**Европейская экономическая комиссия****Комитет по внутреннему транспорту****Всемирный форум для согласования правил
в области транспортных средств****Рабочая группа по вопросам освещения
и световой сигнализации****Семьдесят третья сессия**

Женева, 14–17 апреля 2015 года

**Правила № 48 (установка устройств освещения
и световой сигнализации) – прочие предложения
по поправкам к Правилам № 48****Предложение по дополнениям к поправкам серий 04,
05 и 06 к Правилам № 48 (установка устройств
освещения и световой сигнализации)****Представлено экспертом от Франции***

Рис. 1. Исследование БРГ (GRE-71-32) по условиям ослепления и нагрузки для различных типов источников света

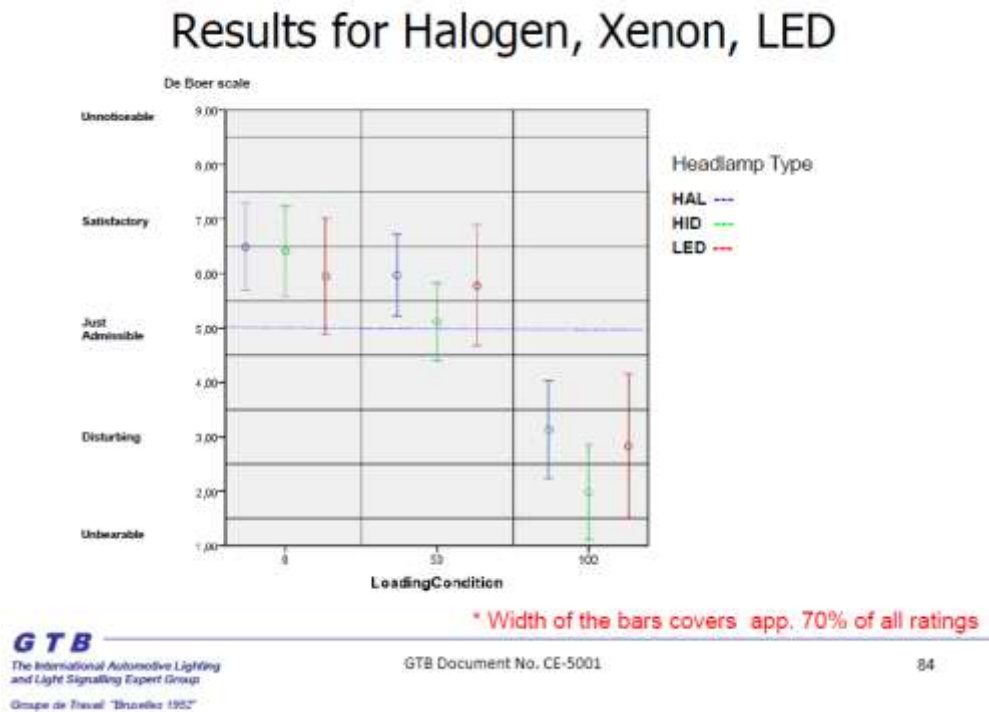
1. Как показывает исследование, проведенное БРГ в марте 2012 года в Клетвице (Германия), тип источника света никак не влияет на ослепление других участников дорожного движения (см. выводы БРГ – рис. 1 и 2 ниже). Таким образом, нет оснований требовать установки автоматического устройства, регулирующего положение всех фар с источниками света на светоизлучающих диодах (СИД), каким бы ни был световой поток источника света. Это требование – ненужное и дорогостоящее. Использование автоматических устройств, регулирующих положение всех видов светодиодных фар, является стимулом для развития этой технологии.

Рис. 2. Выводы БРГ (GRE-71-32)

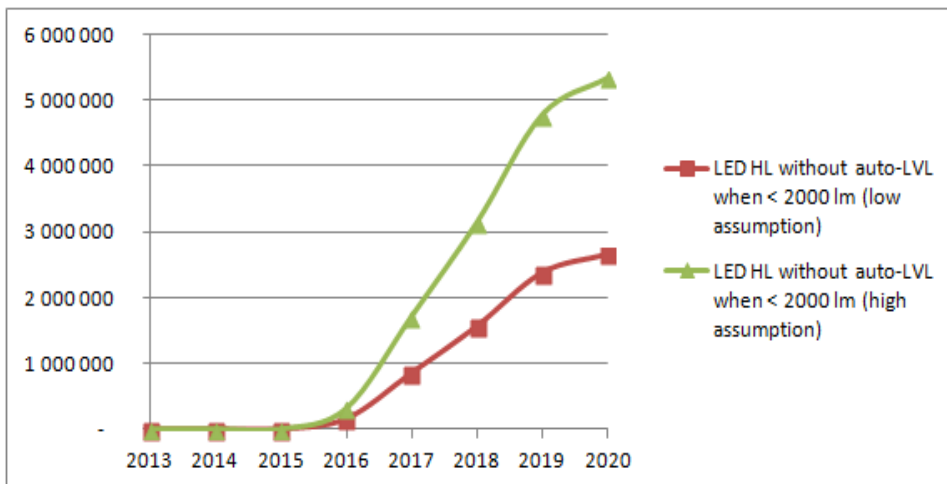
- Results of Discomfort Glare and disability glare show clearly, that the behaviour of the vehicle is the important factor for deciding on levelling needs
- Light source is not significantly contributing
- Pitch angle is a qualified parameter for new regulation criteria

Рис. 4. Оценка снижения уровня выбросов CO₂, обусловленного этим предложением

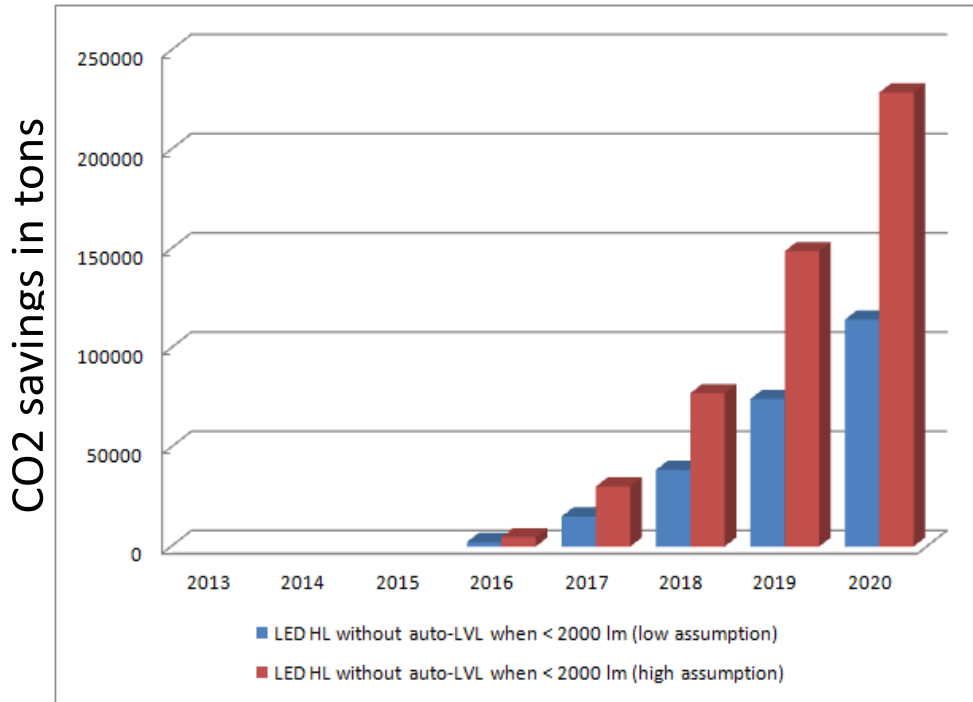
- энергосбережение: светодиоды потребляют примерно 30/40 Вт на обеих фарах по сравнению с 137 Вт при использовании нынешних технологий. Согласно техническим руководящим принципам Европейского союза (ЕС) это влечет за собой уменьшение выбросов CO₂ на 1,0 г (на основе данных технических руководящих принципов ЕС по состоянию на февраль 2013 года). Как следствие, если это предложение будет принято и если требование к этим автоматическим устройствам будет для СИД таким же, как и к иным типам источников света, то в 2020 году в Европе будет от 2,6 до 5,2 млн. автомобилей больше, и, как следствие, сокраще-

ние выбросов CO₂ составит от 110 000 до 220 000 т в год (см. рис. 3 и 4 ниже);

- Hypothesis:
 - LED headlamps save 1g CO₂ /km.
 - Average mileage : 15000km/year.

Сокращение выбросов CO₂ в Европе составит в 2020 году от 110 000 до 220 000 т в год.
